产品更改通知单	产品型号	工序	版本	页数	制订时间
	CROCO_V6	CROCO_V6 主板元件变更通知	V6	1/1	2022-07-27

1 脉冲方向口

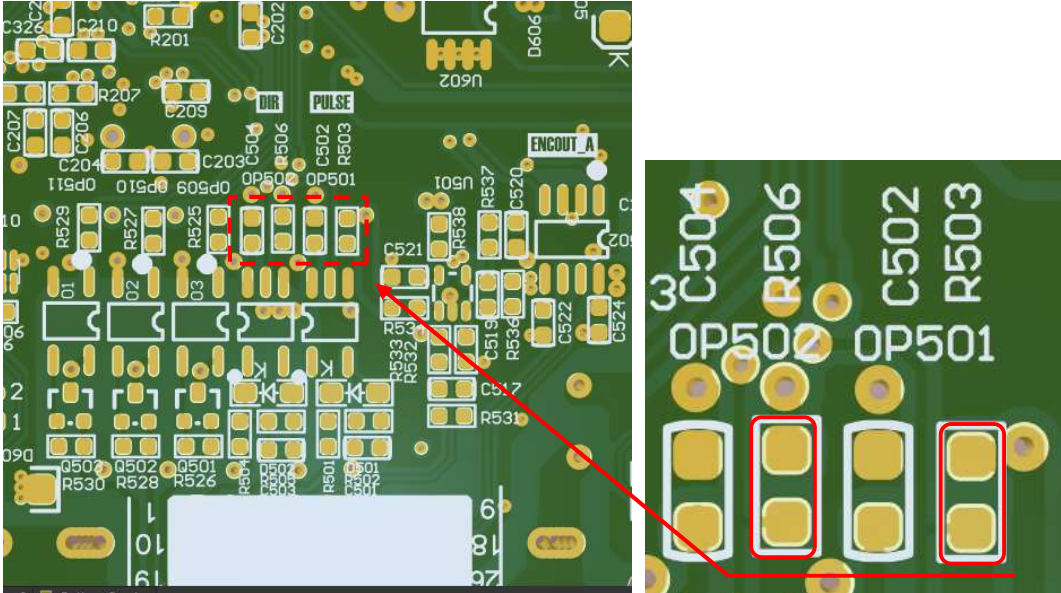
为了满足 3.3V 的脉冲方向信号输入

在主板底层，将贴片电阻 R503 及 R506，规格值 1K/0603 替换为 1K5/0603

2 开关辅助电源部分

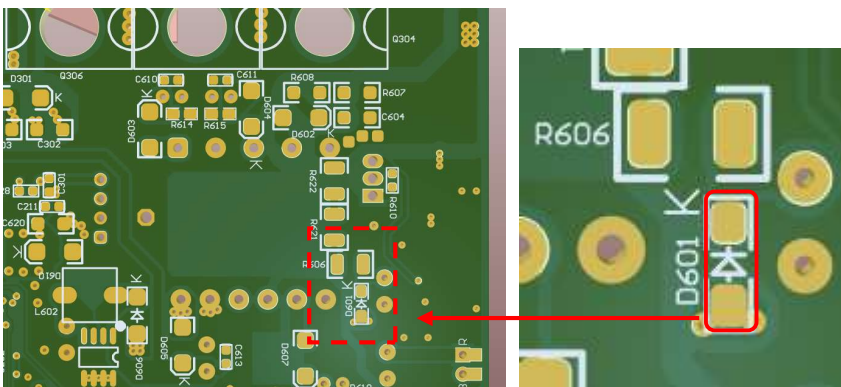
CROCO_MAIN_V6 主板的 D601 二极管在极端浪涌电压情况下，容易损坏。

在主板底层开关变压器附近，将贴片二极管 D601，规格值 LL4148（LL34 封装）替换为 HS1D（SMA 封装）
